ACLARACIONES No.5

LICITACIÓN POR MEJOR VALOR N°001/17 "ESTUDIO, DISEÑO Y CONSTRUCCIÓN DEL PROYECTO DE REHABILITACIÓN ESTRUCTURAL DEL TRAMO MARINO DEL CORREDOR SUR "

Figura 2.11 – Típica representación de la relación entre la velocidad de impulso y la resistencia a la compresión de una mezcla de concreto dada.

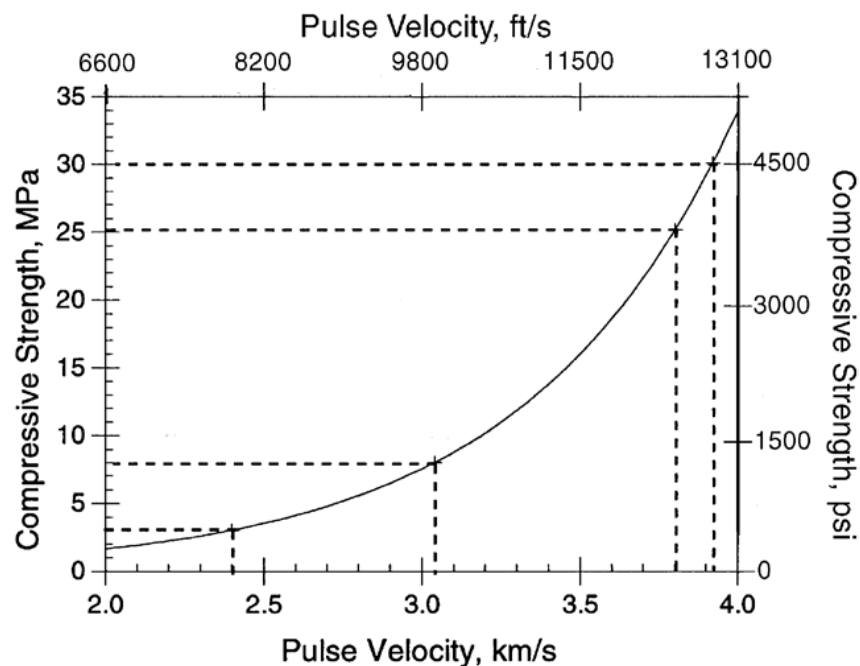
17. La correlación de la resistencia a la compresión y la velocidad de impulso del ensayo UPV, tiene una forma de gráfica típica como se muestra en la figura 2.11 del ACI228.1R-03 Métodos in situ para la estimación de la resistencia a la compresión. En la página 42 del informe N°PAT-15-061-INFORME DE MATERIALES Ed:1, Anexo4, se indica: Los valores obtenidos de la tabla anterior se analizan por el método de regresión lineal para determinar la ecuación de la curva y poder determinar una resistencia deducida de la regresión para cada valor de ultrasonidos, mas sin embargo la tendencia de los valores no es lineal según la bibliografía, sino como aparece en la figura siguiente.

Respuesta: en el rango de resistencias en el que nos movemos (entre 10 y 25 MPa), la aproximación a una recta y el ajuste de la curva de regresión con valores reales de roturas de

testigos nos aporta mejores estimaciones de la resistencia característica del hormigón que las aportadas por las tablas de estimación de los fabricantes de los aparatos.
